（仮称）木古内風力発電事業 環境影響評価方法書

補足説明資料

木古内風力開発株式会社

図 1 風力発電機の外形図

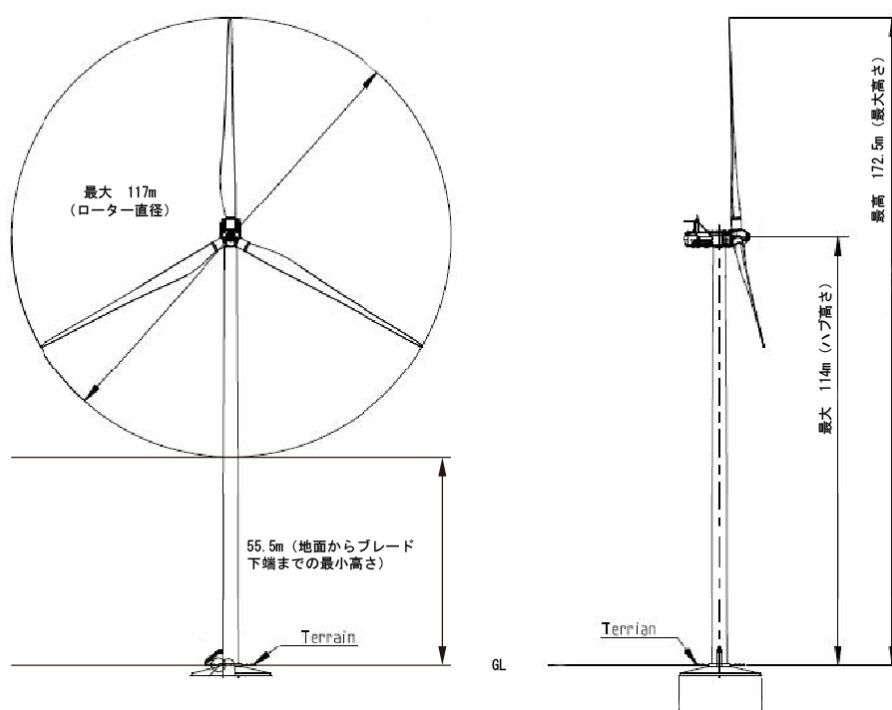
風力発電機の概略図はローター直径とハブ高さの比が実機に近くなるように描いてください。この比が異なると大分印象が異なります。

修正した風力発電機の概略図を図 1 にお示しいたします。

図2 風況の状況

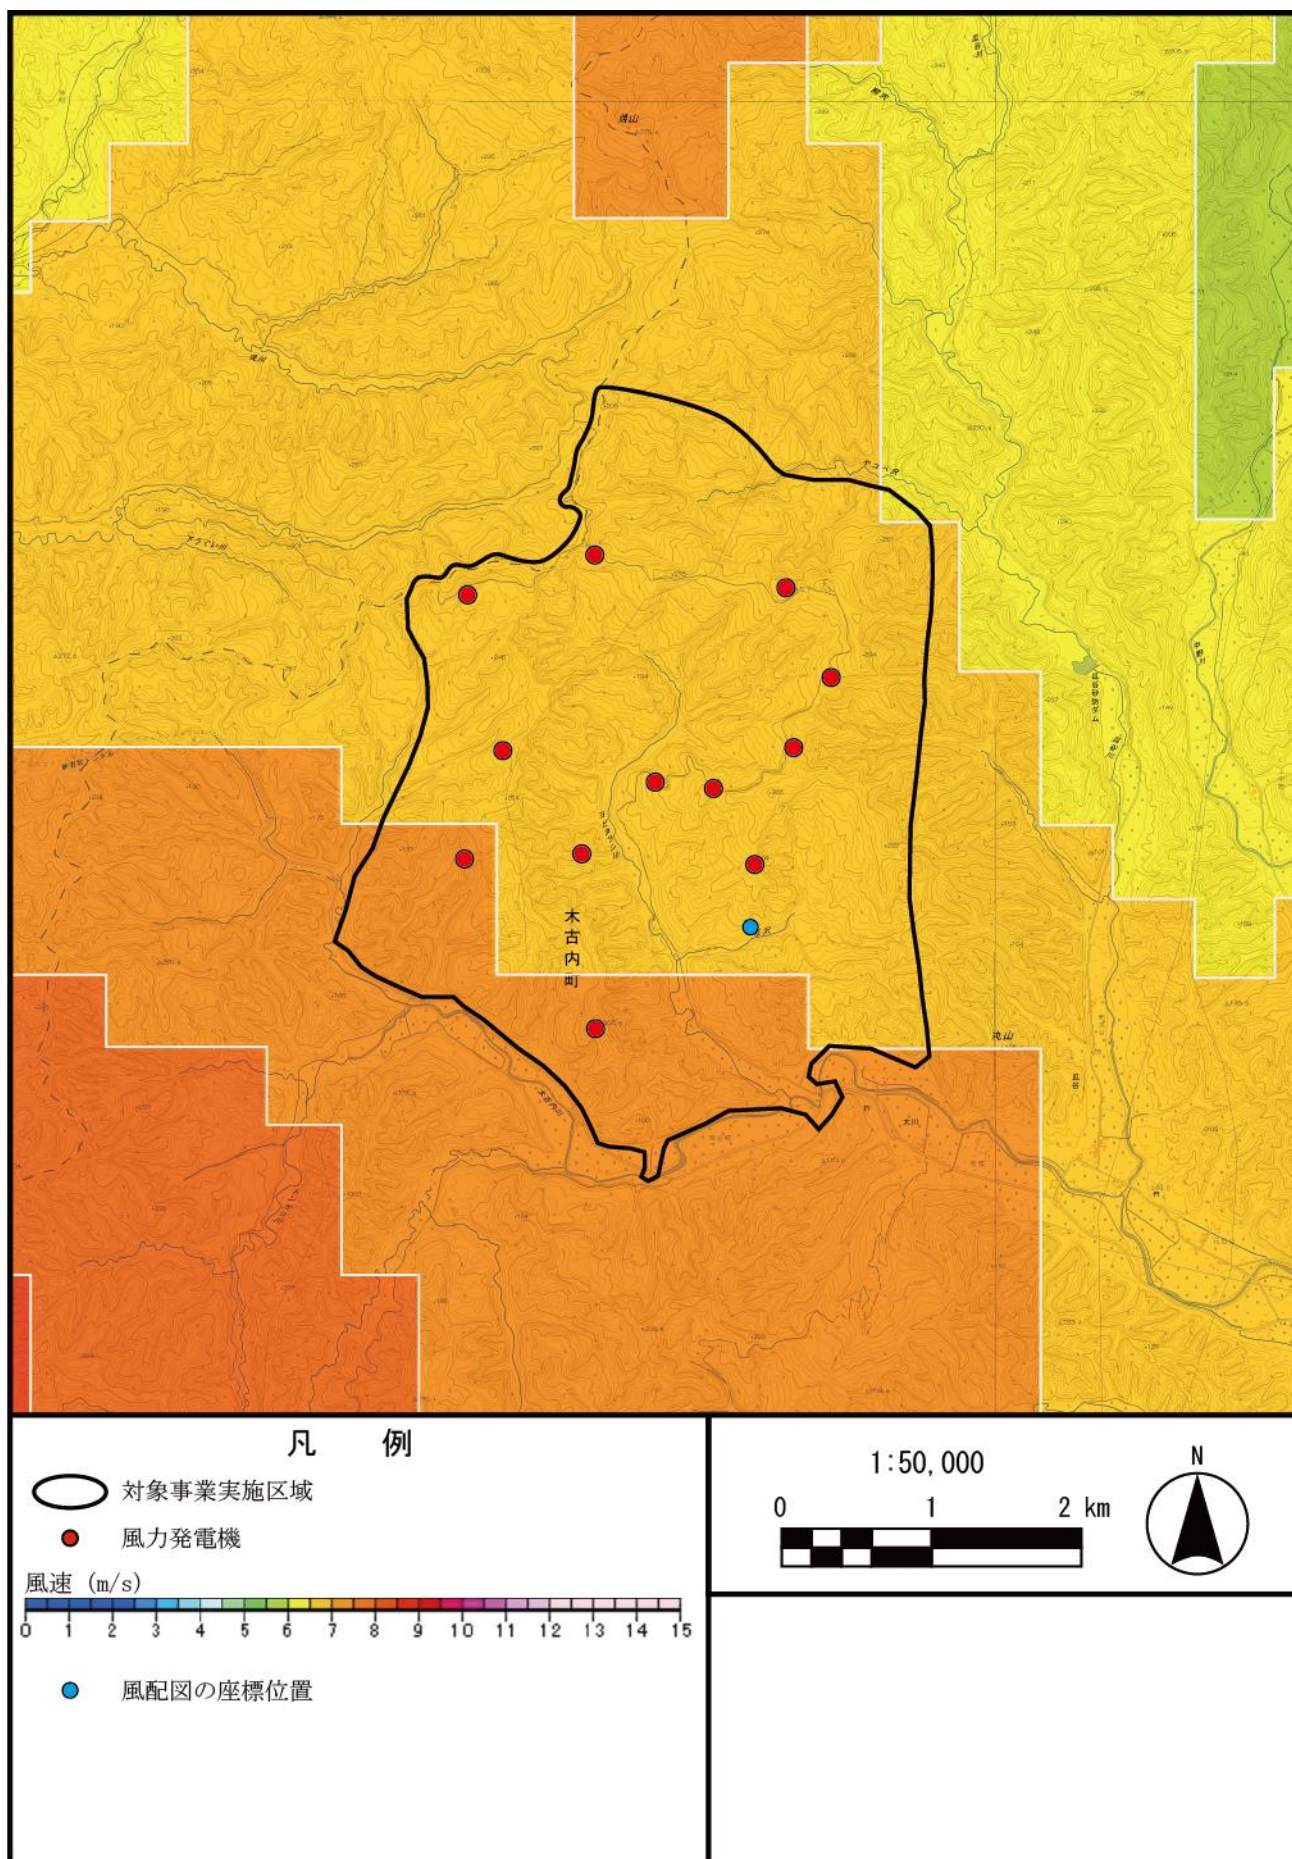
左上の風配図等はどこの位置のものでしょうか。

風配図の取得位置を追記した図は図2のとおりです。

図3 水道取水地点

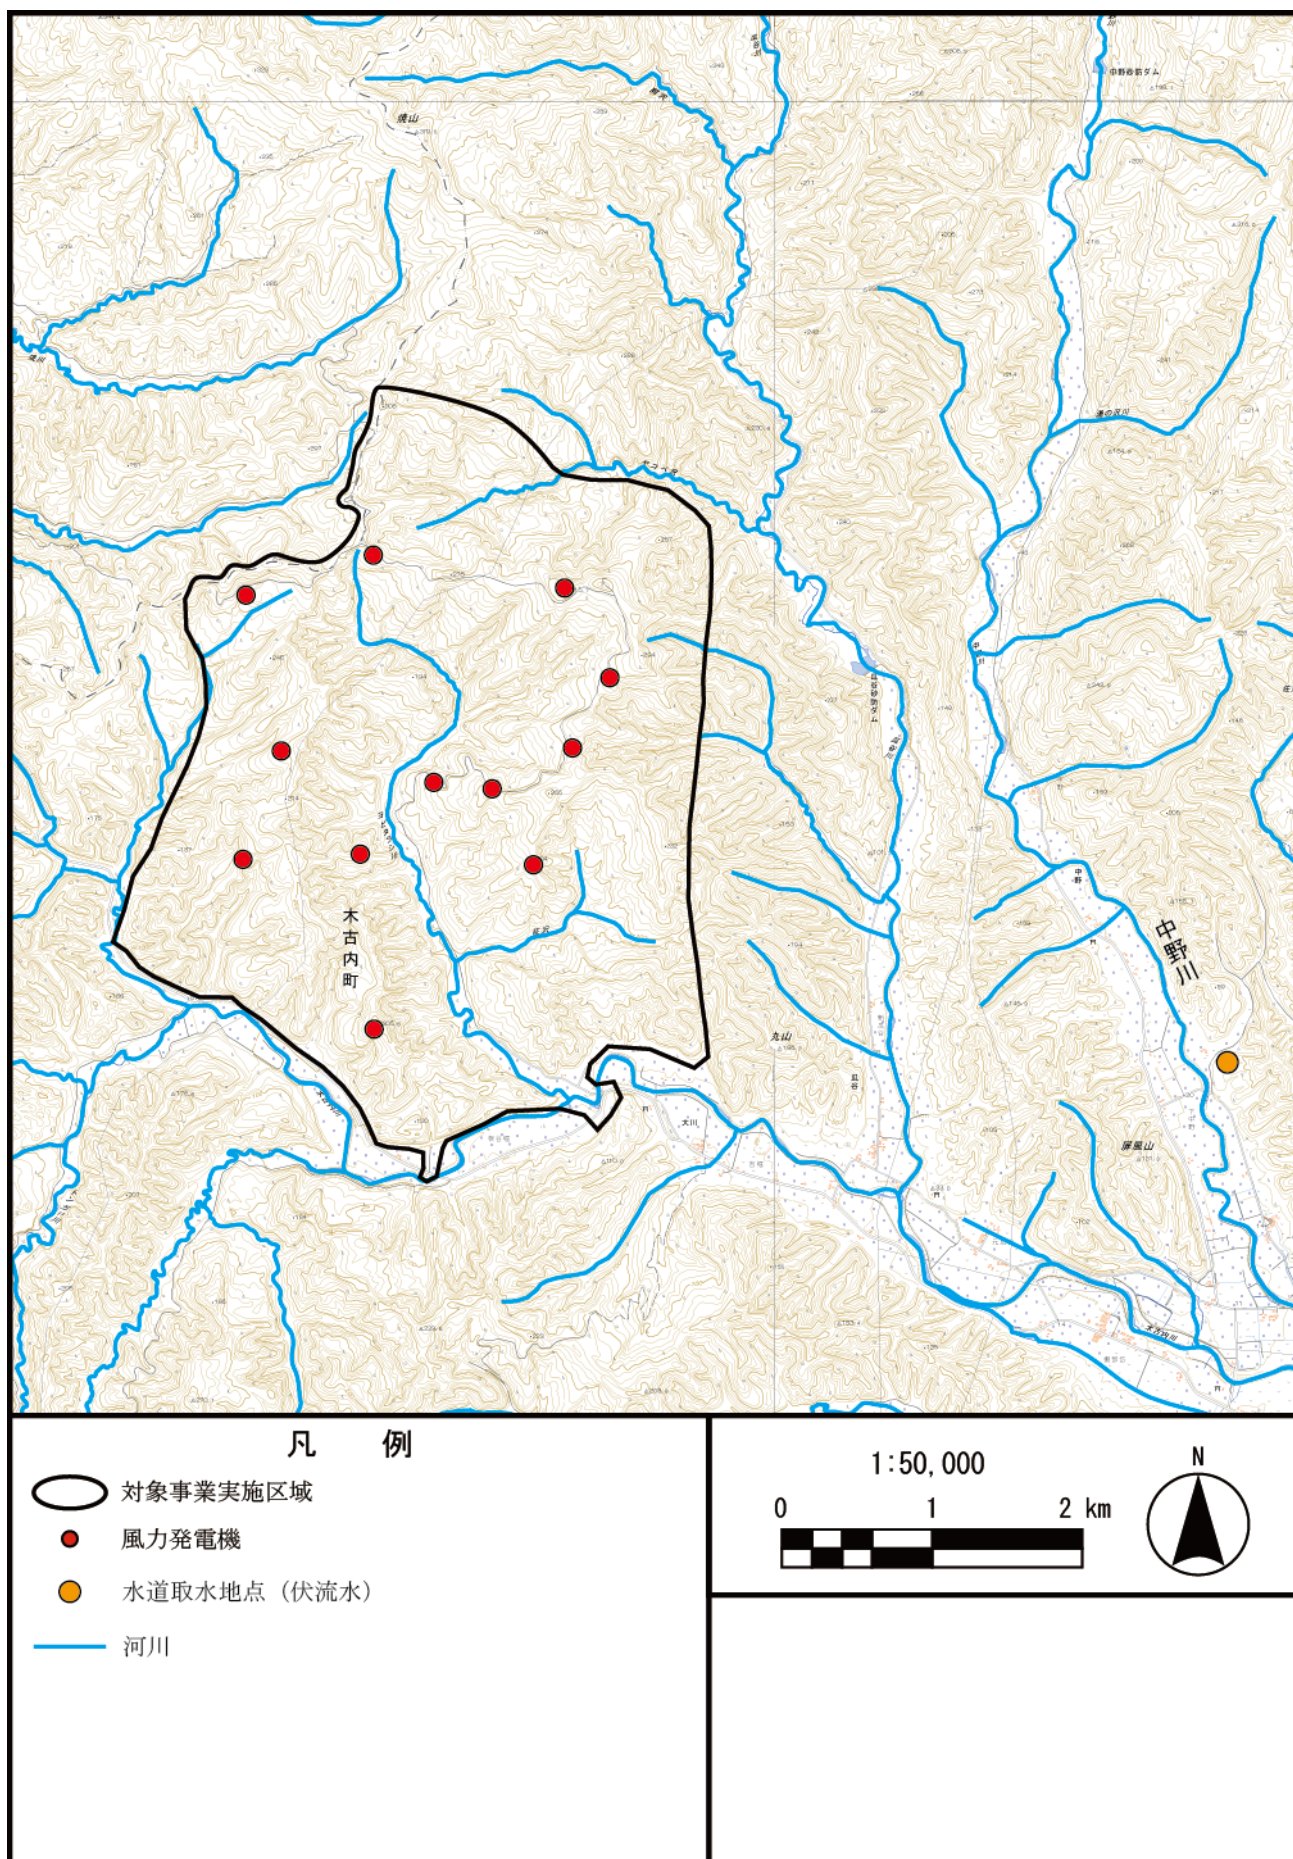
「対象事業実施区域およびその周囲では河川の水道用水の取水地点はない」とのことですが、木古内川沿いの大川・瓜谷地区ではどこで取水した伏流水を用いているのでしょうか。

図郭外であるため、方法書に記載しておりませんが、図 3 に示す中野川伏流水が水道用水として利用されています。
